无锡地铁集团有限公司

锡地铁函〔2021〕99号

关于上伟路与钱洛路交叉口东北侧地块、 钱洛路与342省道交叉口东南侧地块 出让地铁保护意见的函

钱洛路与342省道交叉口东南侧地块、钱桥街道上伟路与钱洛路交叉口东北侧地块与轨道交通关系图

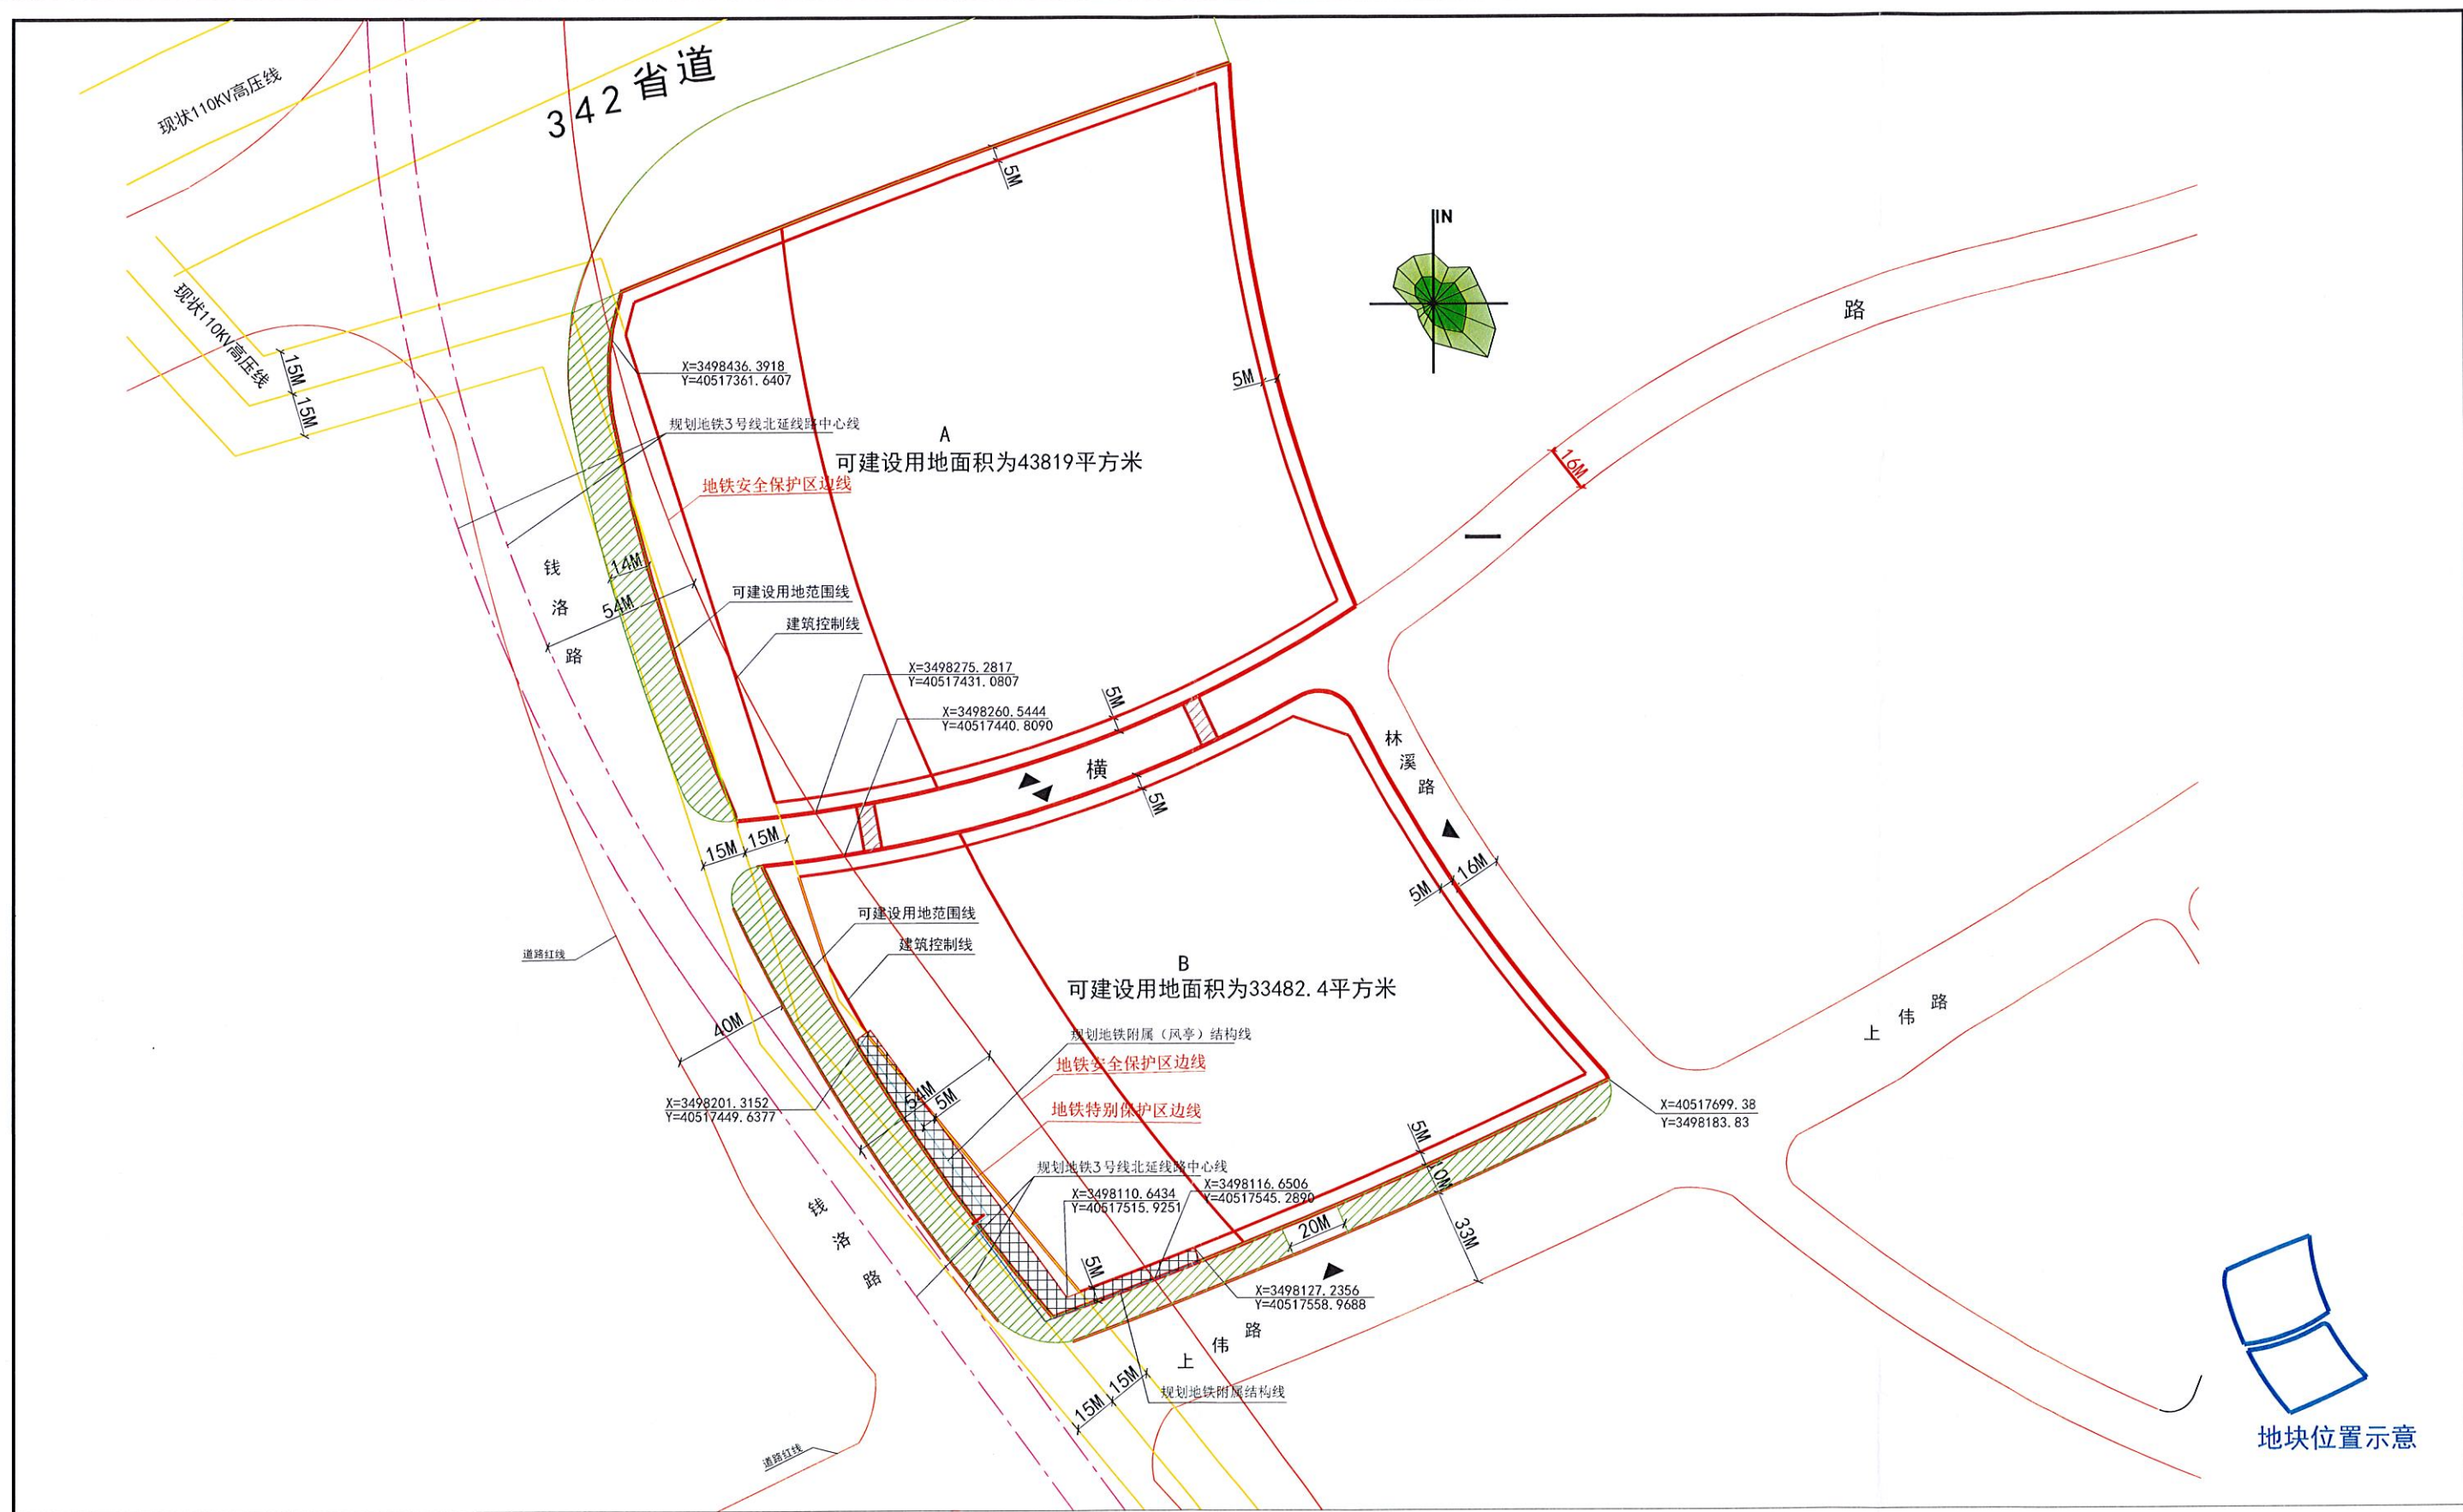
上伟路与钱洛路交叉口东北侧地块局部位于规划轨道交通3号线北延线路的安全保护区及特别保护区内。钱洛路与342省道交叉口东南侧地块局部位于规划轨道交通3号线北延线路的安全保护区内。地块可建设用地范围线内涉及地铁特别保护区的，我公司已在附图中采用网格进行标识。

根据《无锡市轨道交通条例》关于安全保护区的管理规定，地块开发建设单位应当事先书面征求地铁集团的意见；地块内

实施方案与地铁设施之间应满足结构安全退距、消防、环评等技术要求；在特别保护区内除《无锡市轨道交通条例》第二十六条规定允许的建设活动外，不得进行其他建设活动。

规划轨道交通 3 号线北延线路处于前期研究阶段，存在调整可能，线路最终实施方案以政府有关部门批复为准。
